F₅断層と低角度断層の運動像の分析 (8)

敷地内の断層に関する詳細分析結果 (α ・ β 断層)

α ・ β 断層におけるコメント

その他の断層に関するコメント回答

F5断層先端部の性状の分析(1)
F5横坑部西壁 13-19基(掘削直後, 平成26年9月)

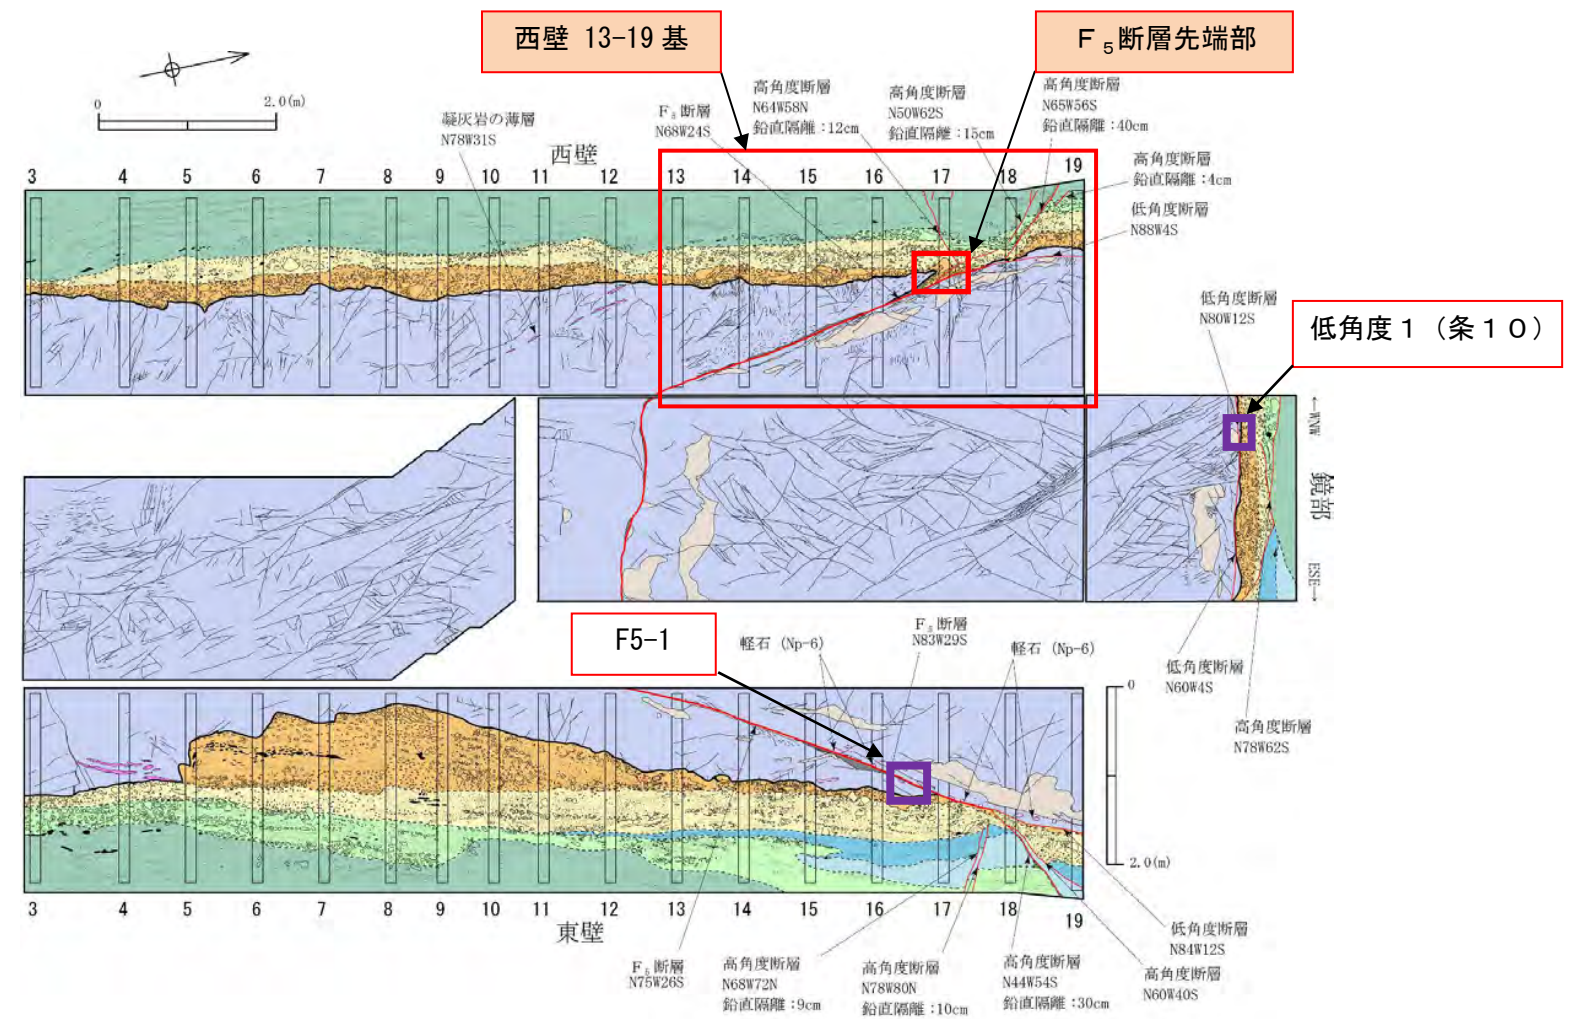
場所	コメント	コメントを踏まえた調査目的	試料番号	追加検討項目
F5立坑	2	F5横坑部西壁について、F5断層先端部は局所的にみると、古安田層の上に西山層が乗り出していて逆断層に見える。先端部(楔状部)の構造やせん断面、条線等を確認すること。	F5断層先端部	・詳細観察 ・条線観察

○古安田層中の高角度断層は正断層であること、F5断層先端部の西山層がオーバーハングしている部分の古安田層との境界面は不整合面と判断されることから、F5断層先端部はF5断層上盤側の西山層が正断層的に変位することによって形成されたものと考えられる。

F₅断層先端部の評価
○楔状を呈するF₅断層先端部は、正断層変位によって形成されたものと判断される。

1・2号炉間地質断面図 (A-A' 断面)

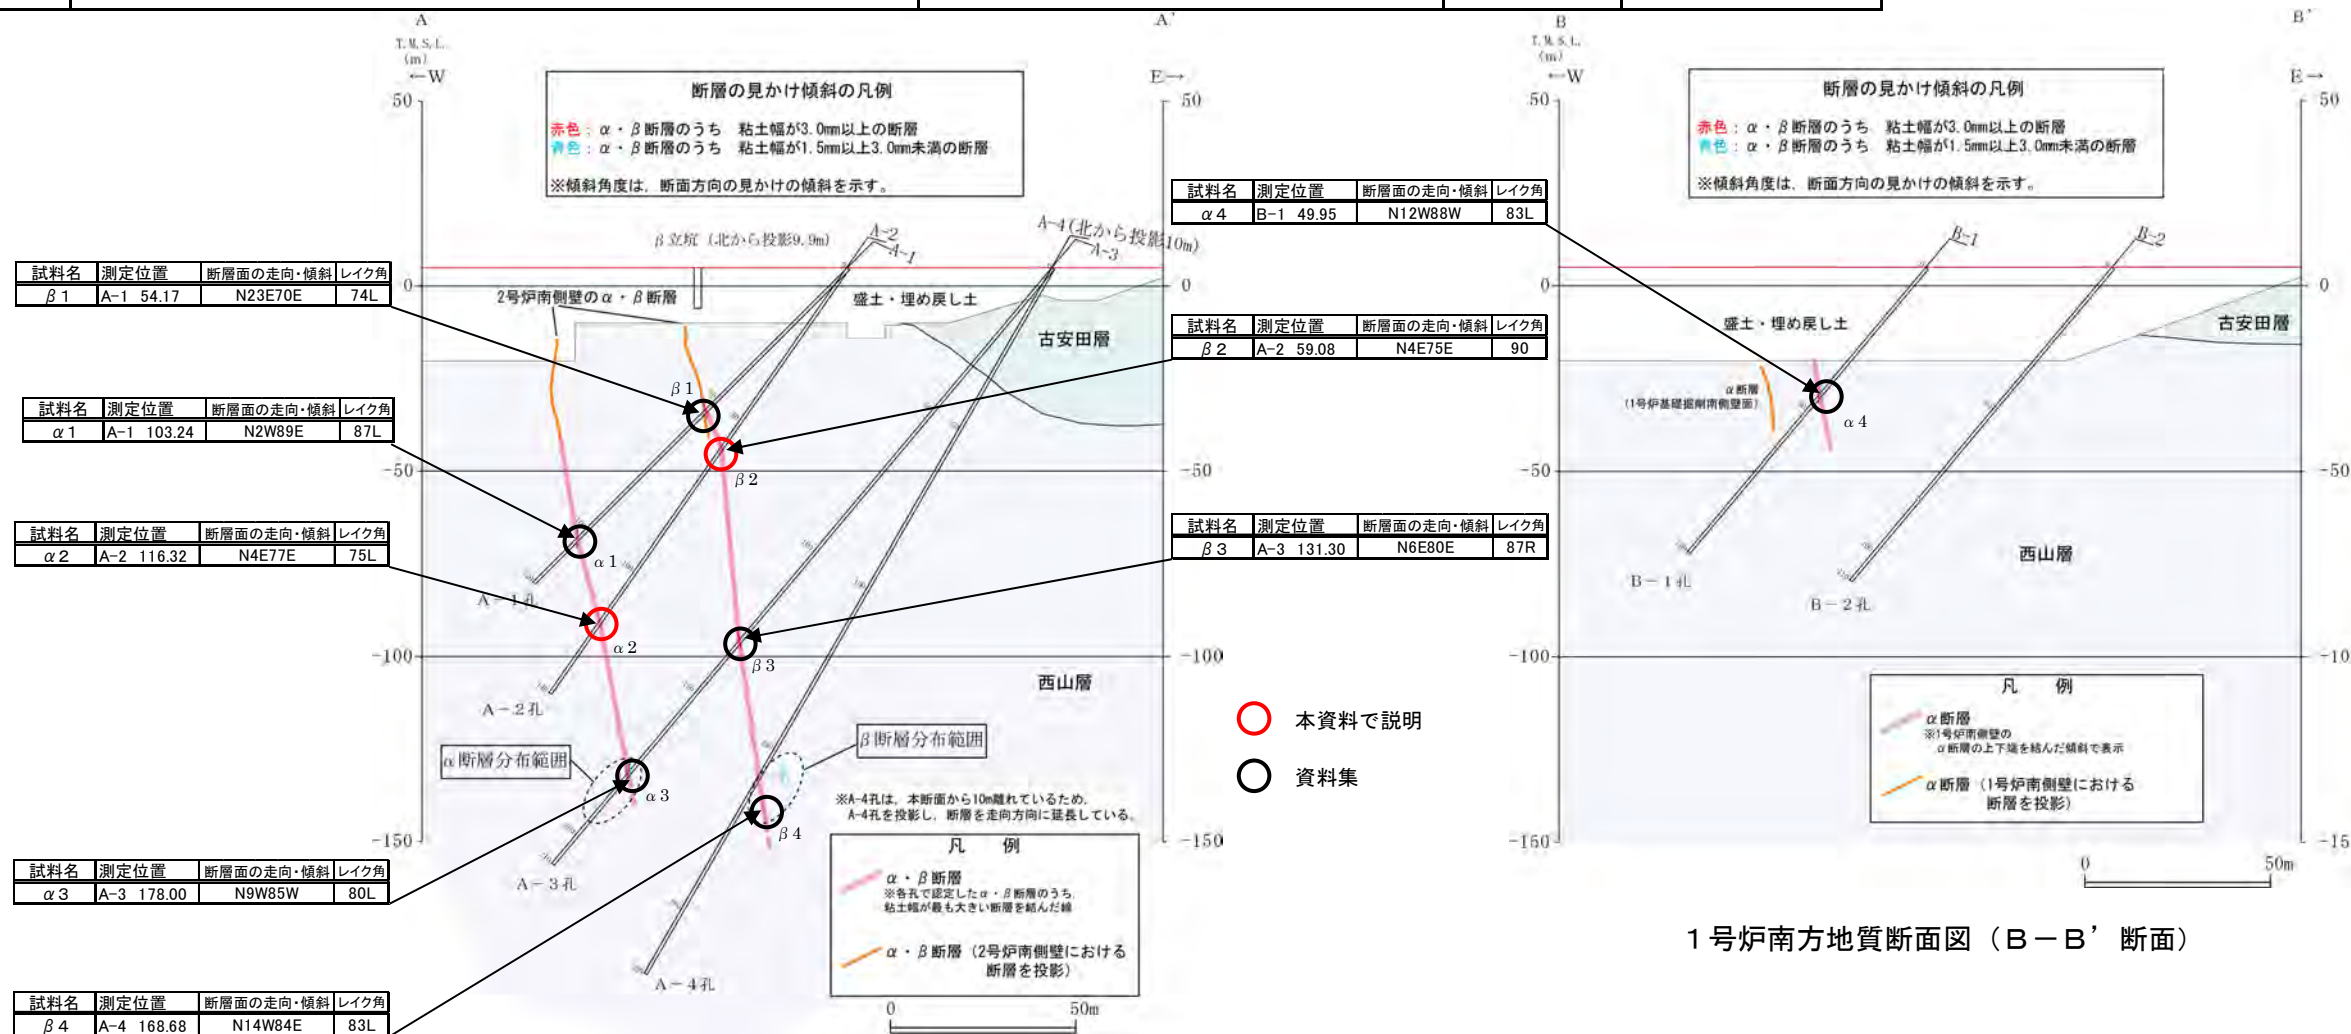
場所	コメント		コメントを踏まえた調査目的	試料番号	追加検討項目
α・β断層	1	α・β断層に横ずれ成分が無いかどうか確認すること。	α・β断層の運動像の確認	α2 β2	<ul style="list-style-type: none"> ・詳細観察 ・条線観察 ・CT画像分析 ・研磨片、薄片観察

α断層の評価
 ○本断層の条線がほぼ断層面の最大傾斜方向を示すこと、研磨片及び薄片観察で東落ちの断層であることを確認したことから、鉛直成分の変位を主体とする正断層であると判断される。

○本断層の条線がほぼ断層面の最大傾斜方向を示すこと、研磨片及び薄片観察で東落ちの断層であることを確認したことから、鉛直成分の変位を主体とする正断層であると判断される。

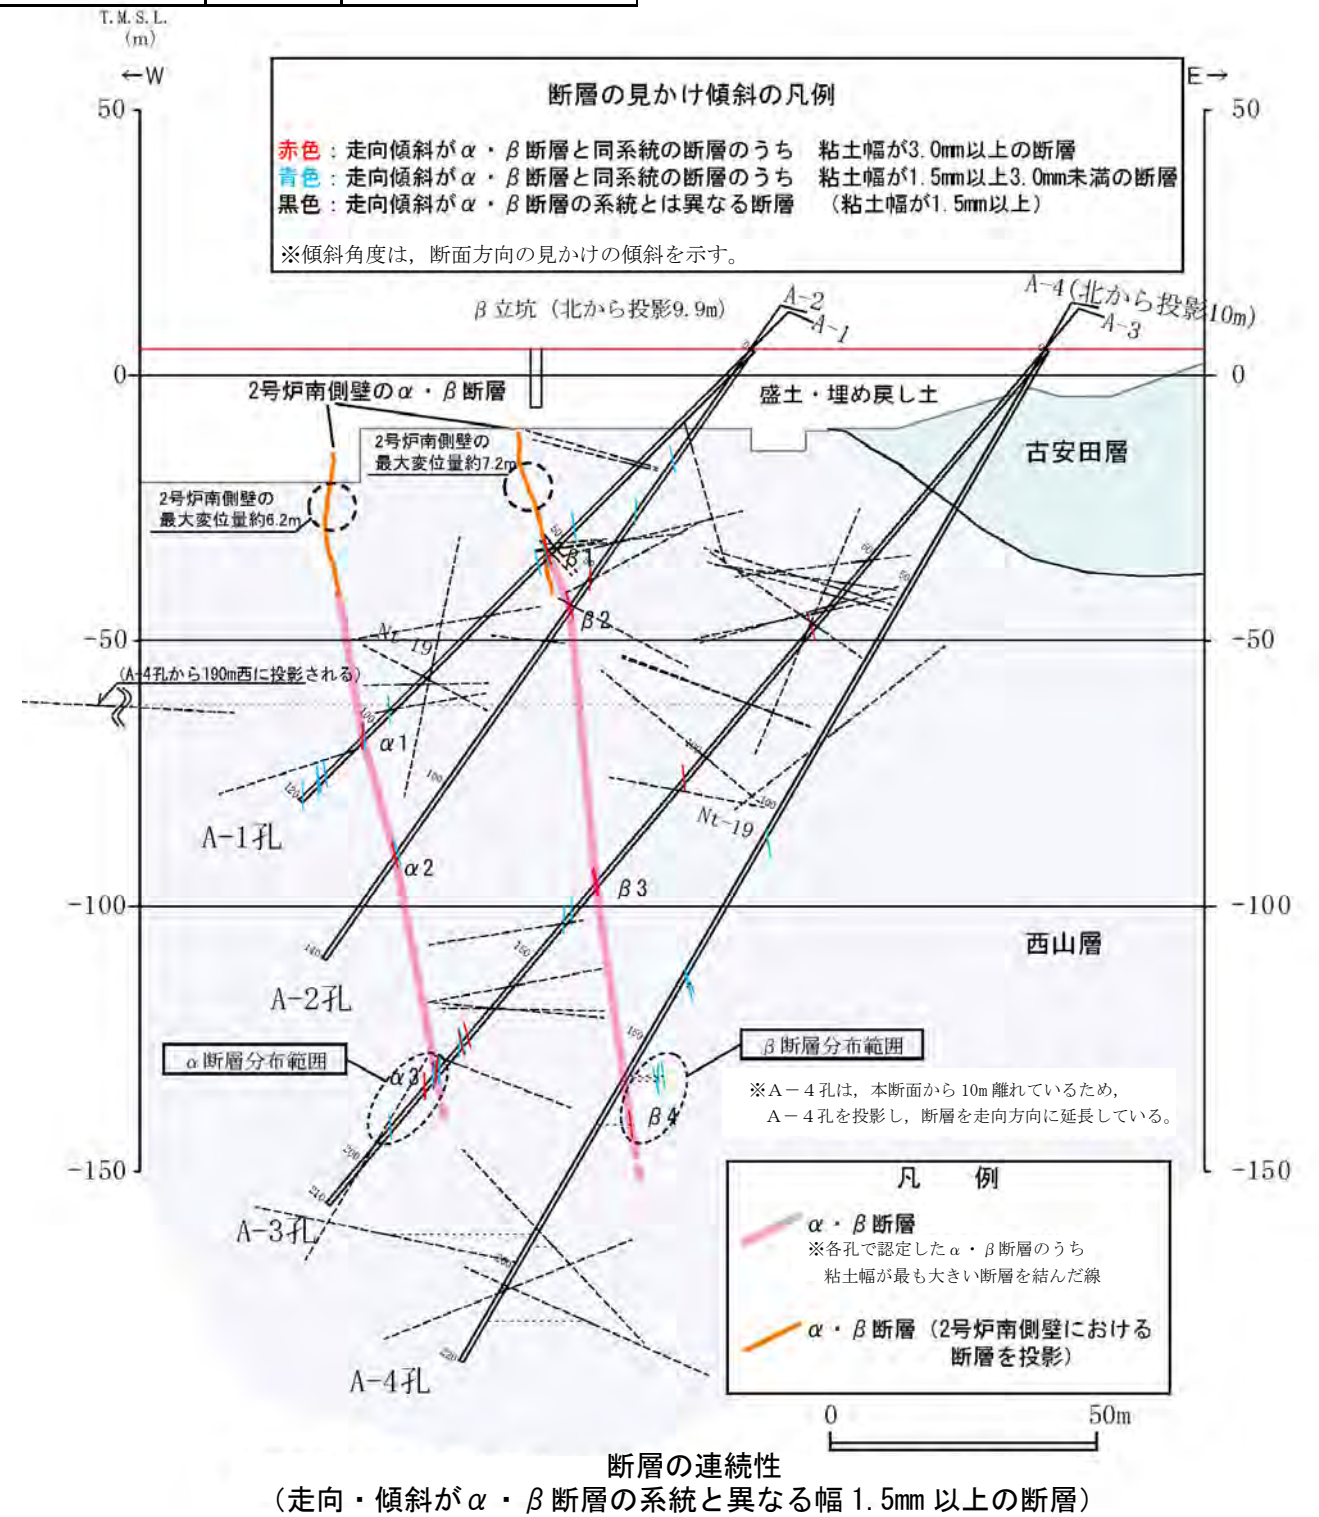
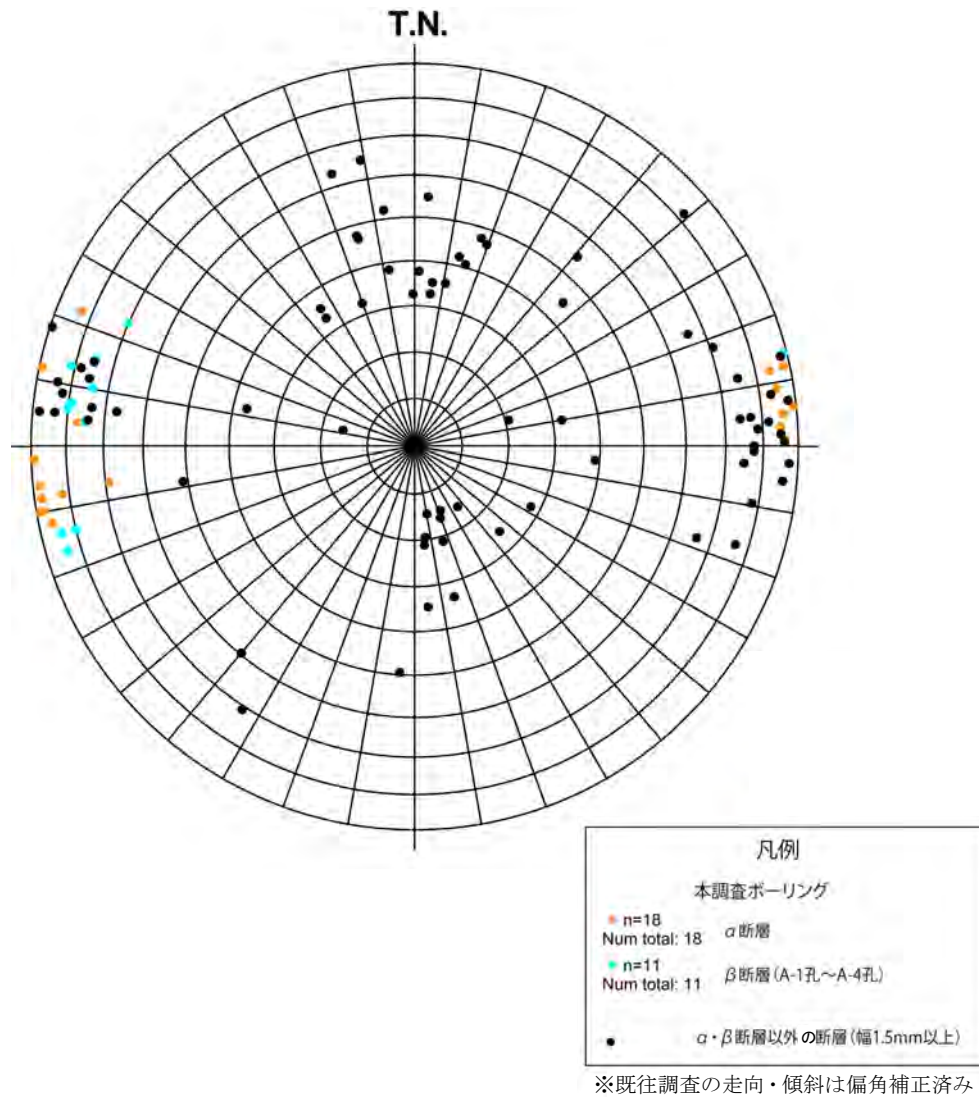
場所	コメント	コメントを踏まえた調査目的	試料番号	追加検討項目	
α・β断層	2	α・β断層に関するボーリング調査結果について、ボーリング孔で観察されている全ての断層の走向・傾斜をシュミットネットで示すこと。	全ての断層の傾向の確認	—	・シュミットネットプロット

α・β断層以外の断層の連続性分析結果
 ○α・β断層以外の断層の走向・傾斜はばらついており、α・β断層の系統の他に方向の集中は認められない。
 ○α・β断層以外の断層は、隣接するボーリング孔に延長せず、連続性がない。

1号炉北側法面（法面1）と1号炉北東部地点法面2の関係

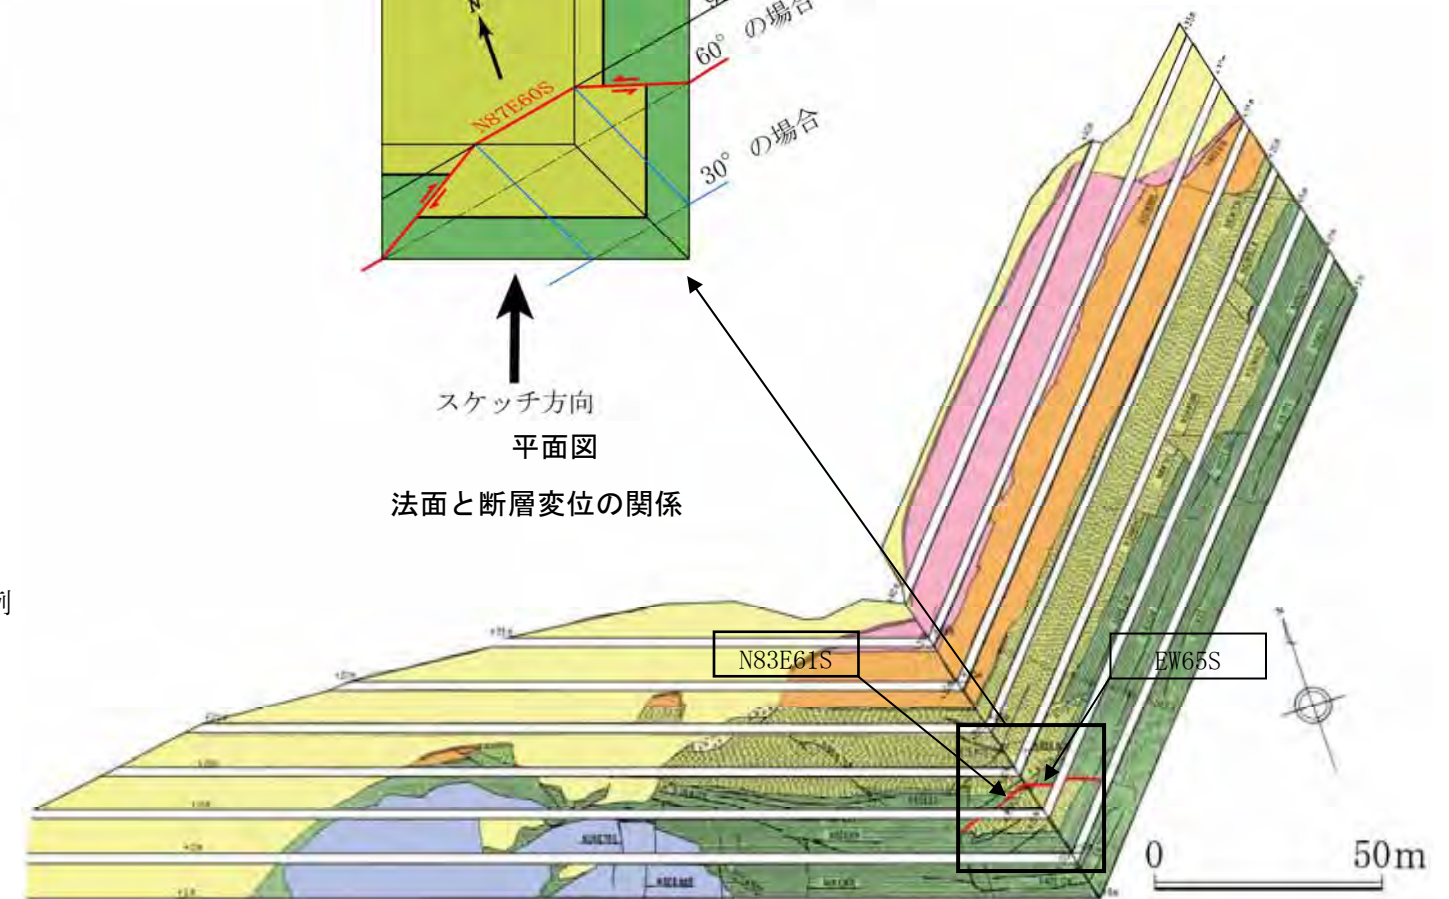
コメント	指摘時期
地すべり性の断裂の分布や特徴について整理し要因分析すること。	H26/10/30, 31 現地調査
1号炉北側法面の東側で見られる見かけ逆断層について法面1と法面2の関係も踏まえて説明すること。	H27/5/11 ヒアリング

見かけ逆断層変位を示す小断層
 ○1号炉北側法面スケッチに記載した小断層群Aのうち、見かけ逆断層変位を示す断層は、いずれも南傾斜南落ちを示すことから、全て正断層と判断される。
